Informe Consolidado de Solicitud de Aclaraciones, Rectificaciones y/o Ampliaciones al Estudio de Impacto Ambiental del Proyecto "Parque Eólico El Almendro"

Nombre del Titular : Bioenergías Forestales SpA.
Nombre del Representante Legal : Enrique Donoso Moscoso
Dirección : Agustinas 1343, Santiago.

El presente Informe Consolidado de Solicitud de Aclaraciones, Rectificaciones o Ampliaciones al Estudio de Impacto Ambiental del proyecto "Parque Eólico El Almendro", contiene las observaciones generadas en virtud de la revisión de la Adenda.

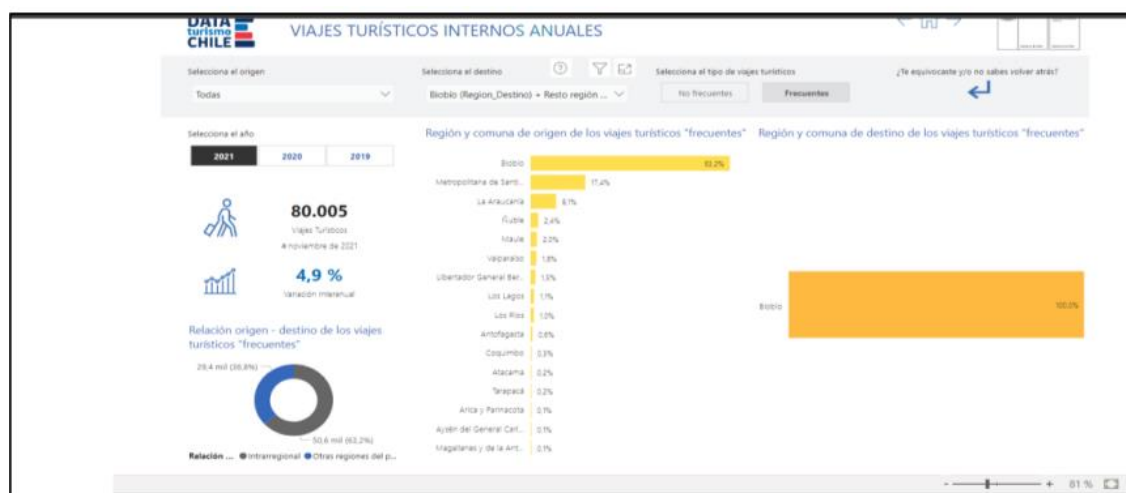
En esta sección, además, para la evaluación de otras comunas, se consideraron datos e información presente en los documentos “PLADETUR”, indicando atractivos, eventos programados e información relativa al patrimonio. Para el caso de Nacimiento, el documento “Pladetur de Nacimiento”, se encuentra obsoleto, desde el año 2018 y es en base a esta información, que se

plantean textos que no tienen relación con la Comuna de Nacimiento o que se encuentran profundamente desactualizados, como los siguientes:

En donde se habla respecto a los tour operadores y servicios turísticos de nacimiento, se hace la siguiente referencia: “En la comuna de Nacimiento el turista que visita actualmente la Región de Biobío es un turista que cambia habitualmente su lugar de destino y/o las actividades que realiza, como lo son actividades culturales - de campo - de montaña, y en menor medida deportivas y de aventura, y aun cuando no reconoce en la región una oferta cultural relevante, el nivel de interés por visitar atractivos con un fuerte componente cultural, alcanza a nichos de mercado relevantes: minería del carbón 17%, recorridos patrimoniales 17%, cultura mapuche 15% y termas con un 56% (PLADETUR Nacimiento). (Página 547).

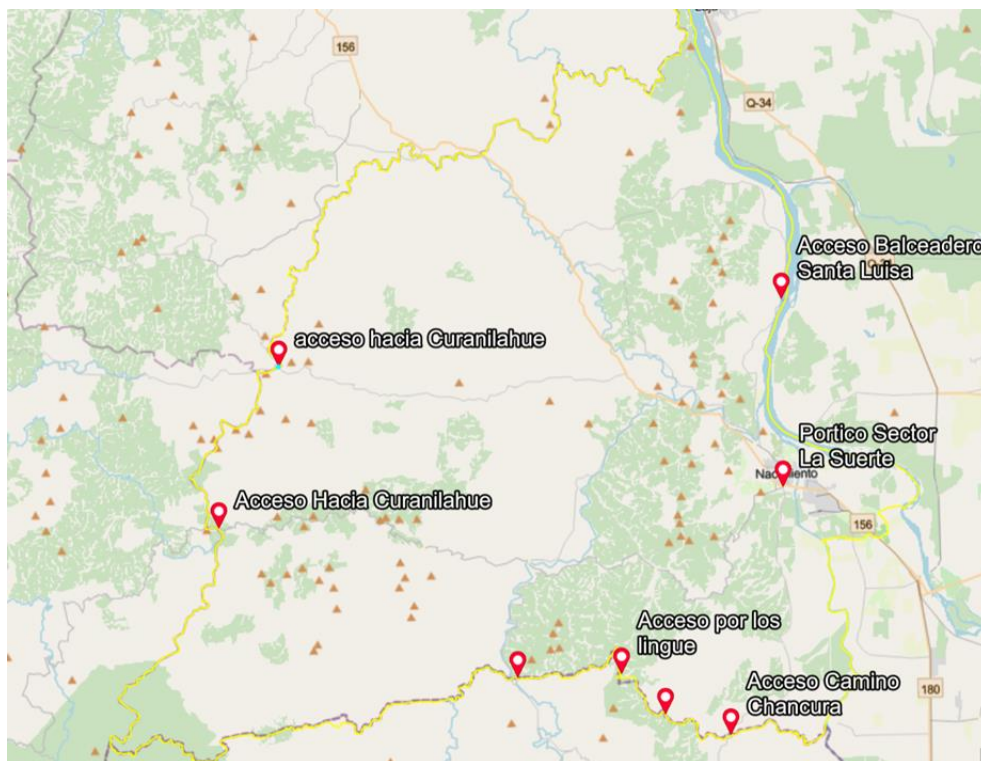
Respecto de lo anterior, se solicita al titular realizar y presentar la predicción y evaluación de impactos respecto de los siguientes posibles impactos del proyecto:

- *“Alteración del valor paisajístico de la comuna de Nacimiento”*
- *“Alteración del valor paisajístico del atractivo natural de la piedra de la Chankura”.*
- *“Aumento vehicular en el acceso de la ruta CH-156 y Q-480 (posteriormente empalme con la ruta R-112), el cual presenta un aumento significativo en el transporte de carga sobredimensionado y no sobredimensionado, durante los 30 años que se ejecutara este proyecto.”.*

En caso de que el resultado del nuevo análisis identifique un impacto significativo, el titular deberá presentar las medidas ambientales que se hagan cargo de dichos impactos, así como también deberá presentar y actualizar el plan de seguimiento de medidas ambientales. Se sugiere analizar las siguientes medidas propuesta por la I. Municipalidad de Nacimiento:

Figura 1. Procesos y respuestas posteriores a la creación de bordes en un paisaje forestal (Adaptado de Harper et al., 2005).

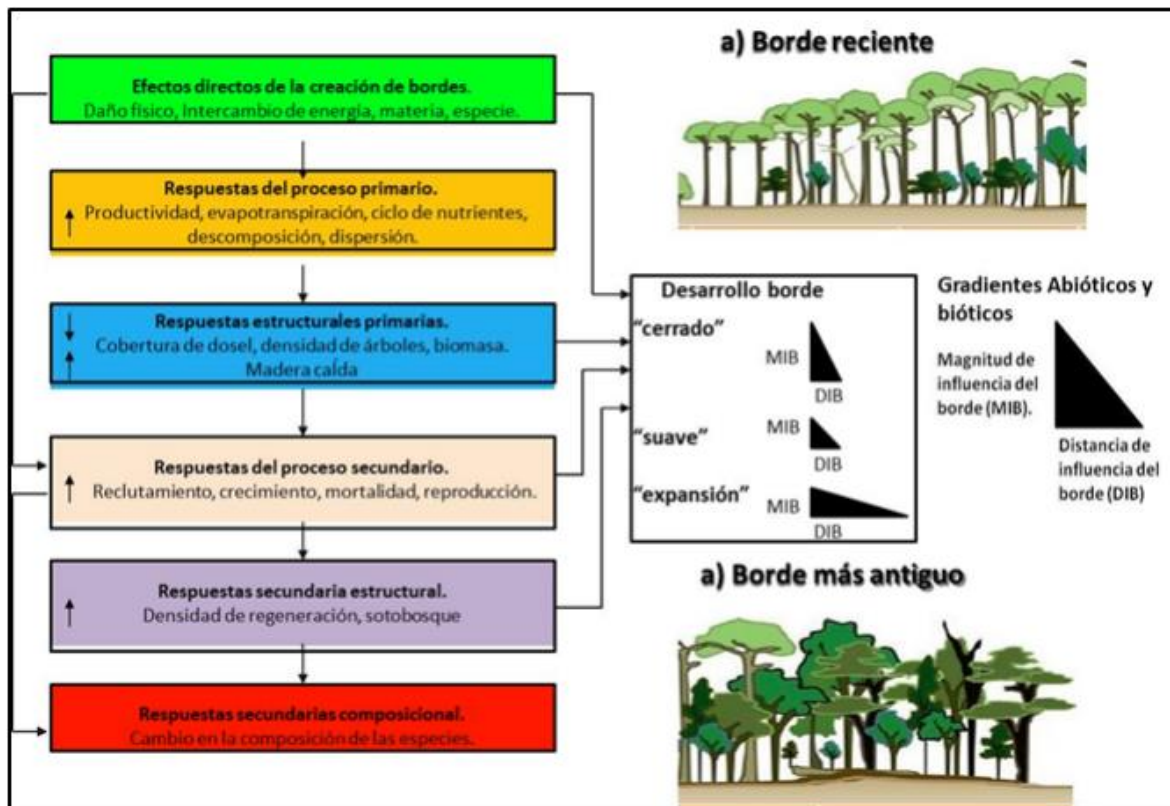
- Los efectos de borde en paisajes forestales pueden clasificarse en función de respuestas primarias que surgen directamente de la creación de bordes o respuestas secundarias que surgen indirectamente como resultado de la creación de bordes. Las respuestas primarias incluyen daño estructural a la vegetación, alteración del bosque piso y capa de suelo, ciclo y descomposición alterados de nutrientes, evaporación alterada y dispersión alterada de polen y semillas (Harper et al., 2005). Las respuestas secundarias o indirectas (que fluyen de las respuestas primarias) incluyen patrones de crecimiento, regeneración, reproducción y mortalidad de las plantas y se manifiestan como patrones alterados de la estructura de la vegetación y composición de especies (Harper et al., 2005). En la figura 1 se muestra (Harper et al., 2005; Lindenmayer y Fisher, 2006) los procesos y respuestas posteriores a la creación de bordes en un paisaje forestal:

Figura 2. Variación en la penetración del borde para una variedad de medidas en el Proyecto de Dinámica Biológica de Fragmentos Forestales en Brasil (Lindenmayer y Fisher, 2006).

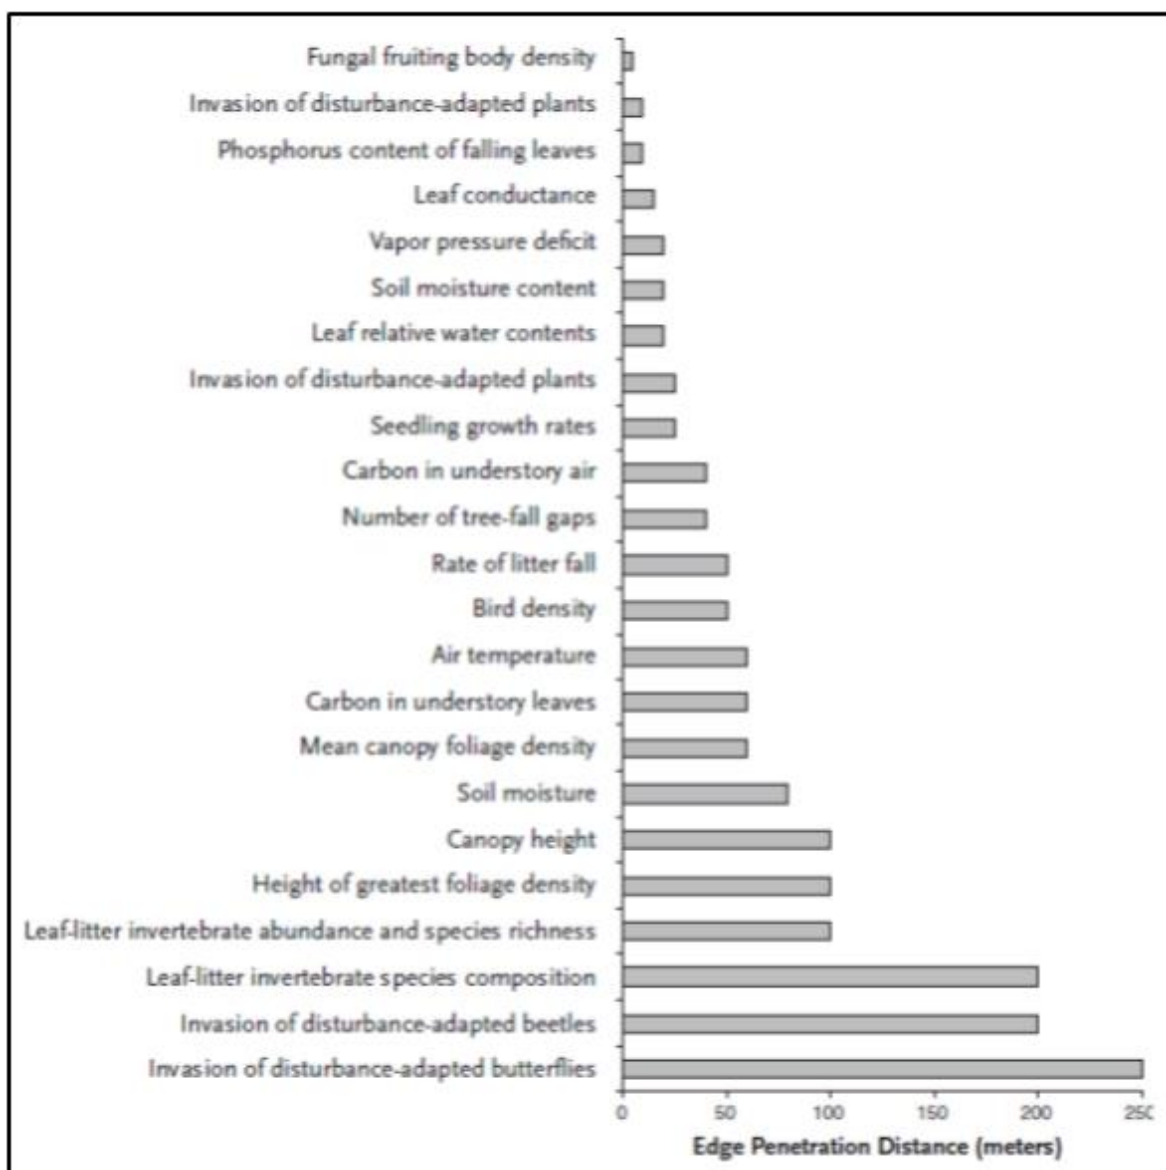
La intensidad de los efectos de borde o el área de un parche sujeto a una influencia de borde significativa depende del parámetro de interés (Figura 2).
